Mission régionale d'autorité environnementale
NORMANDIE

Avis délégué

**Création d'une usine de bioraffinerie située au lieu-dit
Le Marais au sein de la zone industrialo-portuaire de
Port Jérôme II sur la commune de Saint-Jean-de-Folleville (76)**

N° MRAe n° 2026-18792

Figure 4: Synthèse des enjeux écologiques (p. 135 annexe 1 EI)

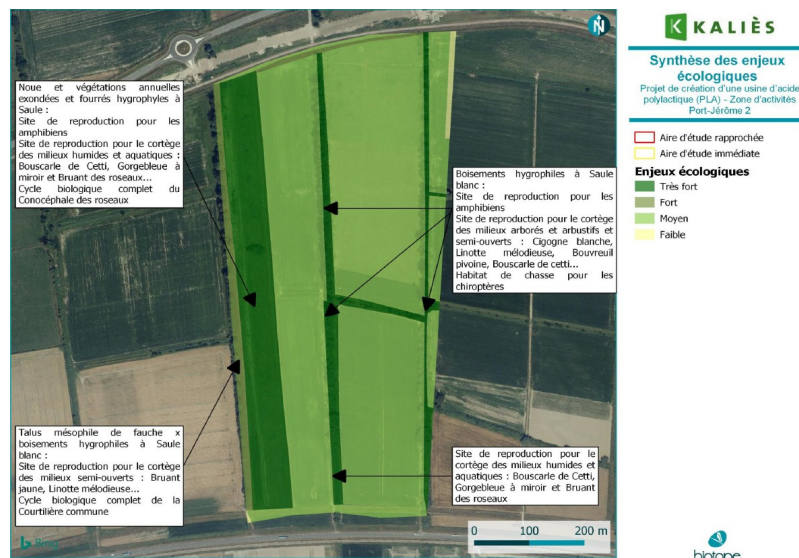
L'EI apparaît globalement proportionnée aux enjeux du projet. L'autorité environnementale relève toutefois que plusieurs cartes et leurs légendes manquent de lisibilité, ce qui limite la bonne compréhension des enjeux cartographiés. A titre d'exemple, la teinte verte foncée retenue pour représenter les secteurs à enjeu écologique très fort ne permet pas d'identifier aisément ces zones, en raison de la présence d'importantes surfaces cultivées, elles aussi en vert, dans l'aire d'étude rapprochée (p. 135 annexe 1 EI).

La mesure d'évitement ME01 (p. 163 de l'annexe 1) consiste à préserver 1,82 ha de haies et de prairies hygrophiles en frange est du projet. Or, la carte 9 (p. 165 de l'annexe 1) fait apparaître une surface non aménagée sensiblement plus importante que les 1,82 ha présentés comme évités. En effet, l'emprise potentielle initiale des travaux (26,3 ha) comparée à l'emprise finale du projet (16,4 ha) laisse apparaître environ 10 ha de surfaces non occupées par les installations, sans que le dossier n'explique pourquoi seule une partie de cette surface est considérée comme relevant de l'évitement. Il ne précise pas davantage la vocation de ces terrains, leur mode de gestion à long terme ni les garanties apportées quant à leur préservation. Ces éléments sont pourtant nécessaires pour apprécier la réalité et la pérennité des mesures d'évitement annoncées ainsi que leur contribution au maintien des fonctionnalités écologiques du site.

L'autorité environnementale recommande d'améliorer la lisibilité de l'étude d'impact en rendant les documents cartographiques plus accessibles, en intégrant dans le corps du dossier une présentation complète et fidèle des éléments développés dans les annexes, notamment des mesures de la séquence éviter, réduire, compenser (ERC), et en présentant de manière explicite les incidences de l'unité de recyclage et du plan d'épandage sur l'environnement et la santé humaine ainsi que les mesures ERC associées, afin de permettre une appréciation et une prise en compte suffisante des incidences du projet dans l'ensemble de ses composantes.

L'autorité environnementale recommande de préciser la surface des secteurs à enjeux destinés à être préservés ainsi que la vocation et les modalités de gestion des surfaces non aménagées situées au sein de l'emprise du projet et de démontrer que ces mesures permettront de préserver durablement les fonctionnalités écologiques associées.

Figure 5: localisation des sites de compensation du projet de bioraffinerie Futerro (p. 299 dérogation espèces protégées)

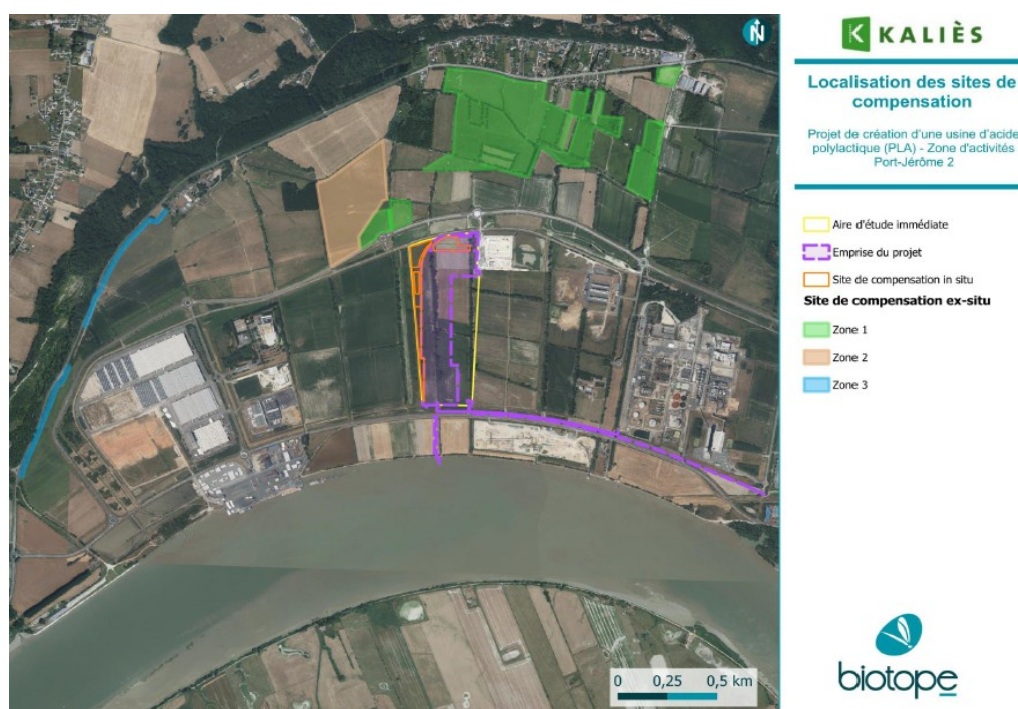
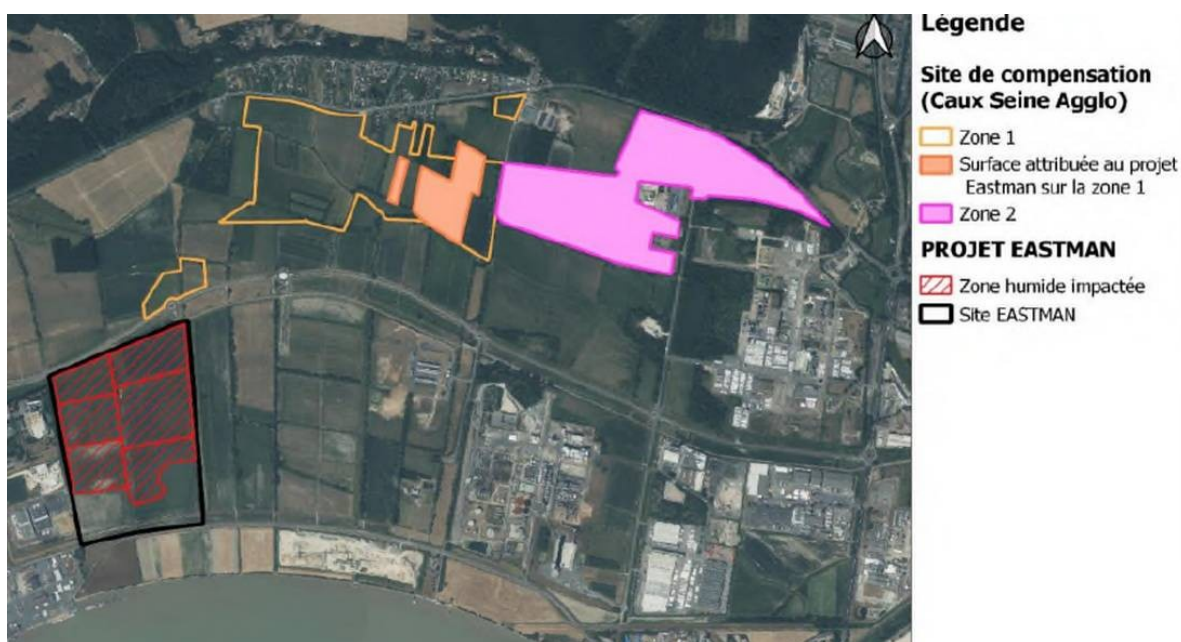
L'étude d'impact prévoit des mesures de compensation pour les milieux naturels, les zones humides et les espèces protégées affectés par le projet, reposant sur la restauration *in situ* de 3,5 ha de milieux humides (MC01) et sur des mesures *ex situ* mises en œuvre sur des terrains gérés par la communauté d'agglomération Caux Seine Agglo. Cette stratégie répond également aux exigences du schéma directeur d'aménagement et de gestion des eaux (Sdage) Seine-Normandie, qui impose, pour la destruction de 15 ha de zones humides, la restauration d'au moins 22,5 ha de milieux équivalents (compensation à hauteur de 150 %). Les mesures compensatoires mobilisent ainsi, outre les 3,5 ha restaurés sur le site, une partie d'un site de compensation de 47 ha réparti en trois secteurs situés à proximité du projet (cf. *infra*, figures 5 et 6). Elles visent également à compenser les incidences résiduelles du projet sur les 77 espèces protégées faisant l'objet de la demande de dérogation. L'autorité environnementale relève toutefois que la présentation de cette stratégie demeure dispersée entre l'étude d'impact, ses annexes et le dossier de demande de dérogation « espèces protégées », ce qui nuit à sa lisibilité. Elle observe également que plusieurs sites de compensation sont communs avec

ceux retenus pour les projets voisins d'usine de recyclage de plastique Eastman¹⁷ et de conditionnement d'hydrogène d'Air Liquide¹⁸, sans que le dossier ne précise la répartition des surfaces ou les conditions dans lesquelles seront garantie l'additionnalité des gains écologiques attendus, ni les modalités permettant d'exclure toute double comptabilisation des mesures compensatoires.

Par ailleurs, l'autorité environnementale estime que la démonstration de l'équivalence, voire du gain écologique attendu de ces mesures compensatoires demeure insuffisamment étayée. Celle-ci repose principalement sur une comparaison des habitats, sans état initial suffisamment robuste des enjeux présents sur les sites de compensation eux-mêmes, sans cartographie complète de la zone *2ex situ* et sans éléments permettant de quantifier les gains écologiques attendus. Dans ces conditions, le dossier ne permet pas de démontrer la capacité des mesures compensatoires à garantir l'absence de perte nette de biodiversité ni leur efficacité au regard des incidences cumulées des projets Futerro, Eastman et Air Liquide.

L'autorité environnementale recommande de présenter de manière plus lisible et consolidée la stratégie de compensation des milieux naturels, des zones humides et des espèces protégées. Elle recommande également de préciser la répartition des surfaces compensatoires et des gains écologiques entre les projets du secteur, ainsi que les modalités retenues pour garantir l'absence de double comptabilisation des mesures compensatoires. Elle recommande enfin de compléter la démonstration de l'équivalence écologique des mesures proposées en s'appuyant sur un état initial robuste des sites de compensation, une cartographie complète des sites de compensation et des indicateurs permettant d'évaluer les gains écologiques attendus et leur suivi dans le temps.

Figure 7 : Répartition des émissions de GES du projet (p. 182 EI)

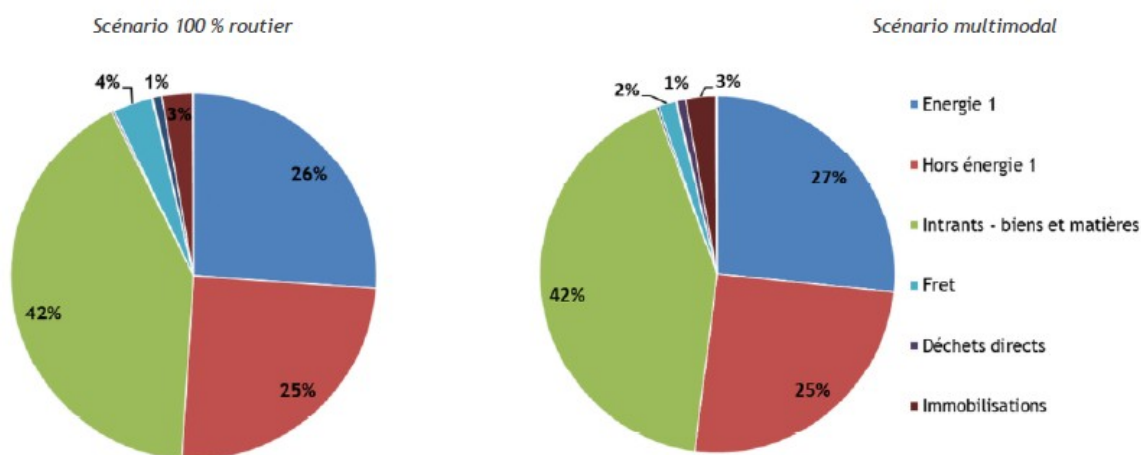
L'analyse met en évidence que les principaux postes d'émission sont liés aux intrants (42 %), en particulier aux 150 000 tonnes annuelles de glucose issu du blé, puis aux consommations d'énergie (26 %), principalement de gaz naturel et d'électricité. La principale mesure de réduction présentée par le maître d'ouvrage consiste à privilégier un approvisionnement multimodal, qui permet de réduire les émissions du projet d'environ 9 200 tCO₂e/an soit 2 % par rapport à un scénario reposant exclusivement sur le transport routier. Les autres mesures de réduction demeurent limitées, le gain associé aux ombrières photovoltaïques étant estimé à seulement 1,4 tCO₂e/an, soit une contribution marginale au regard des émissions globales. Le dossier n'étudie pas d'autres leviers de réduction portant sur les principaux postes émetteurs, notamment les possibilités d'évolution de l'approvisionnement en glucose vers des ressources moins émettrices ou davantage issues de matières premières secondaires, ni les perspectives de substitution du gaz naturel par des énergies bas-carbone. Par ailleurs, le bilan carbone ne prend pas en compte les émissions lors de la phase chantier ni la perte de capacité de stockage de carbone liée à l'artificialisation d'environ 15 ha de zones humides.

Dans ces conditions, le dossier ne permet pas d'apprécier pleinement la contribution du projet à la trajectoire de décarbonation fixée par la SNBC 3, ni la robustesse des mesures proposées pour réduire durablement ses émissions de gaz à effet de serre.

L'autorité environnementale recommande :
